<table><tr><td colspan="4">PONENCIA ANTE EL COMITÉ DE ADQUISICIONES PARA RECOMENDAR LA MODIFICACION DEL CONTRATO NO. 197-00-B-COFAC-BACOF-2025 PARA MODIFICAR EL ANEXO TÉCNICO DEL CONTRATO.</td></tr><tr><td>CONTRATO No.</td><td>197-00-B-COFAC-BACOF-2025</td><td>FECHA HORA</td><td>19 DE JUNIO DE 2026
15:15 horas</td></tr><tr><td colspan="4">OBJETO DEL CONTRATO: ADQUISICIÓN, INSTALACIÓN Y PUESTA EN FUNCIONAMIENTO, A TODO COSTO, DE SHELTER HABITACIONAL Y SHELTER DE BAÑOS ADECUADOS CON MOBILIARIO, EQUIPOS NECESARIOS PARA FUNCIONAMIENTO Y ELECTRODOMÉSTICOS, INCLUYENDO EL DESMONTE, RETIRO Y DISPOSICIÓN FINAL DEL SHELTER HABITACIONAL Y DE BAÑOS ACTUALMENTE INSTALADO</td></tr></table>

MUEBLE DE LAVAMANOS DEL SHELTER DE BAÑOS

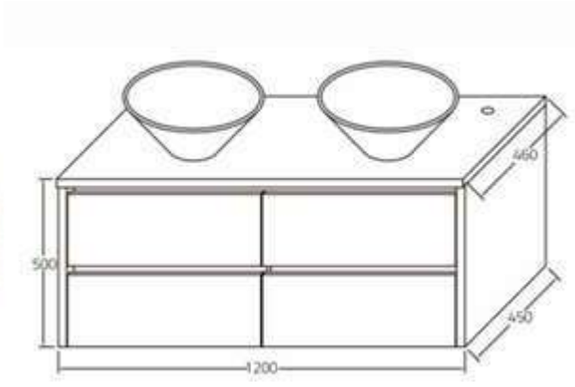
Especificación Anexo Técnico: “02 lavamanos en base en cerámica, con grifería, espejos en la parte superior y mueble inferior con un cajón central.”

Validación comercial: Durante el proceso de adquisición se realizó la búsqueda y validación de referencias comerciales en proveedores especializados de mobiliario para baños, evidenciando que la configuración específica de un Único cajón central inferior no corresponde a una referencia comercial estándar disponible en el mercado nacional.

Solución suministrada: Se suministró un mueble que conserva la totalidad de los requerimientos funcionales establecidos:

- Lavamanos en cerámica.
- Grifería.
- Espejo superior.
- Mueble de almacenamiento.

La única diferencia corresponde a la distribución interior de los compartimientos, suministrándose un mueble con:

Dos (2) cajones superiores.
Dos (2) cajones inferiores.

Para un total de cuatro (4) cajones de almacenamiento.

ANEXO TÉCNICO ACTUAL	ANEXO TÉCNICO AJUSTADO
A. 02 lavamanos en base en cerámica, con grifería, espejos en la parte superior y mueble inferior con un cajón central	02 lavamanos en cerámica, con grifería, espejo en la parte superior, con un mueble en madera, con dos cajones superiores y dos cajones inferiores para almacenamiento. Para un total de cuatro (4) cajones de almacenamiento. 
Banco de asiento de 1,50 metros de longitud, 45 cm de altura y 35 cm de ancho. Dos (2) bancos independientes. Longitud individual: 1,00 m. Altura: 45 cm. Ancho: 35 cm. Justificación técnica	Dos (2) bancos independientes, de longitud individual: 1,00 m, altura: 45 cm y ancho: 35 cm.
